REGIONE DEL VENETO**COMITATO TECNICO REGIONALE V.I.A.****Parere n. 15 del 25/10/2017**

Oggetto: CEMENTIZILLO S.P.A. – Concessione mineraria “Bertozzo”. Nuovo programma lavori di coltivazione in ampliamento del cantiere Graone. Rinnovo e riduzione areale della concessione. Comune di localizzazione: Sarego (VI). Comune interessato: Val Liona (VI). Procedura di V.I.A. e contestuale autorizzazione dell’intervento, ai sensi del D.Lgs. 152/06 e ss.mm.ii. e dell’art. 23 della L.R. 10/99 (D.G.R. 575/2013) e contestuale procedura per il rilascio dell’autorizzazione paesaggistica, ai sensi dell’art. 146 D.Lgs. n. 42/2004.

Figura n. 3_ Nuova proposta di delimitazione della concessione mineraria

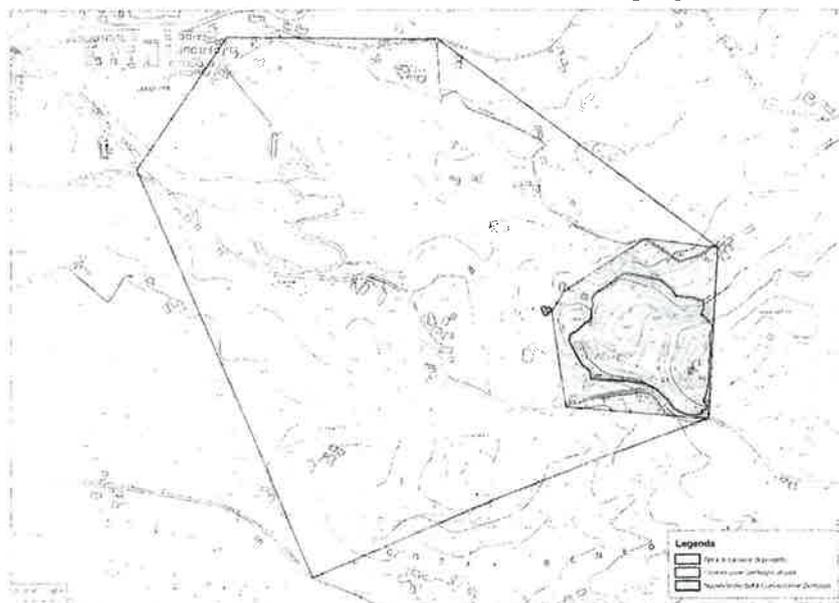
Il progetto inizialmente presentato prevedeva una riduzione della concessione mineraria da 155 ad 88 ettari di superficie, con la presente proposta la concessione subisce un ulteriore riduzione passando a 17,6 ettari, in pratica viene pressoché a coincidere con l’area del cantiere minerario di progetto.
